Van: [J], [J]
Verstuurd: Mon, 14 Jul 2025 11:42:15 +0200
Aan: [J], [J]
Onderwerp: RE: Aanpassen tekening schoenmakers
Bijlagen: situatietekening EVZ Wildertse Arm [J] versie 2.pdf

Onderwerp: Aanpassen tekening [redacted]

Brabantse Delta
 Project: Loois de Gating
 Situatie: Tekening: 814213

Naar aanleiding van de gesprekken die de afgelopen maanden zijn gevoerd, leggen we hierbij vast wat het waterschap zal meenemen in het verdere ontwerp en de uitvoering van het project EVZ Wildertse Arm:

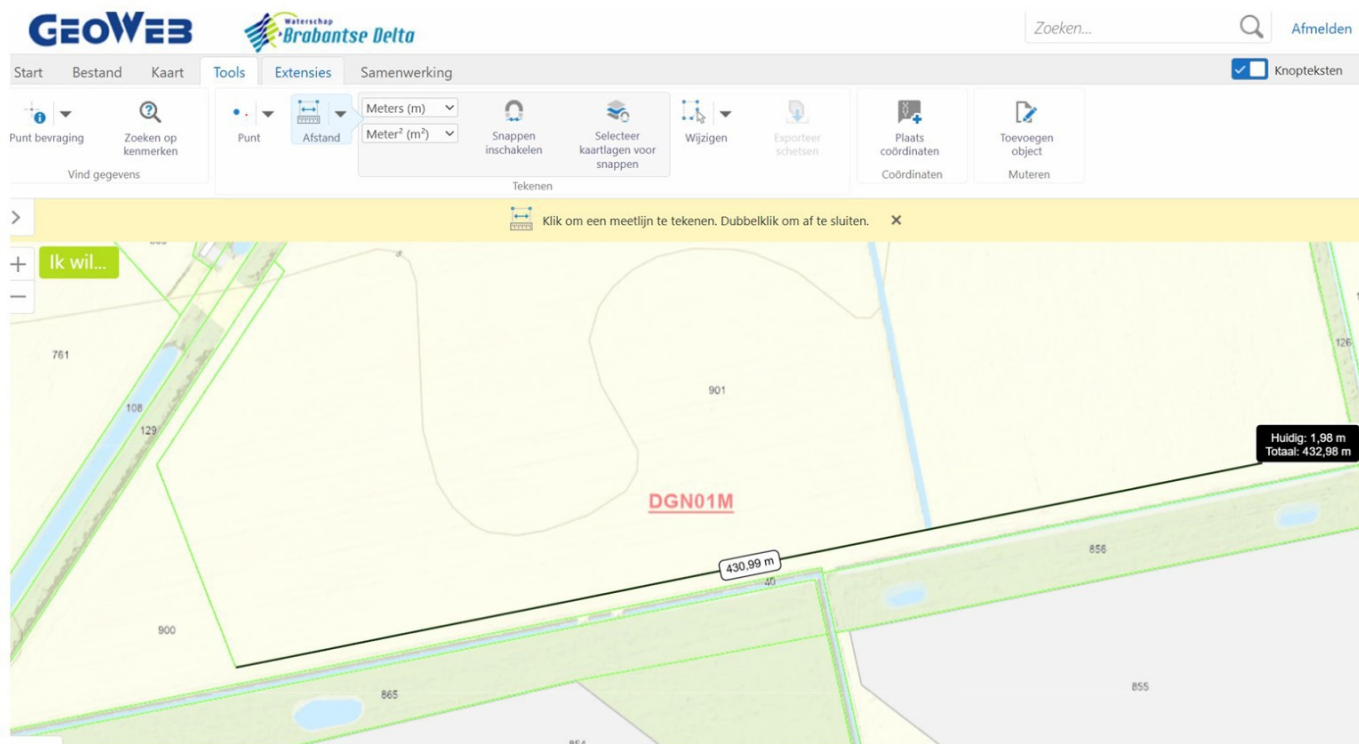
De groene lijn onder de stapsteen dient verwijderd te worden, waardoor de 450 m² wijzigt naar 430 m². Bij de Spie mag deze oppervlakte toegevoegd worden waardoor de 203 m² wijzigt naar 223 m². De stapsteen (gele arcering) iets naar beneden schuiven, zodat deze tegen de kadastrale grens komt te liggen.

Graag ook de kadastrale grenzen met perceelcodes toevoegen op de tekening.

De lijn van de 450m² ligt tot aan de stapsteen (de stapsteen is 40x40m). In Geoweb kom ik uit op lijn van 430m bij 1m. Dit zou betekenen dat de spie dan iets groter zou moeten worden +20m² = 223m². Een andere mogelijkheid is zoals [Redacted] het soort van heeft ingetekend. We halen dan een strookje van bijv. 0,5m x 40m = 20m² net onder de

stapsteen weg waardoor de hele stapsteen van 1600m2 naar beneden schuift. [J] krijgt dan het strookje aan de bovenkant van de stapsteen terug in grond (20m2). Dit om uit te komen op het aantal m2 zoals besproken.
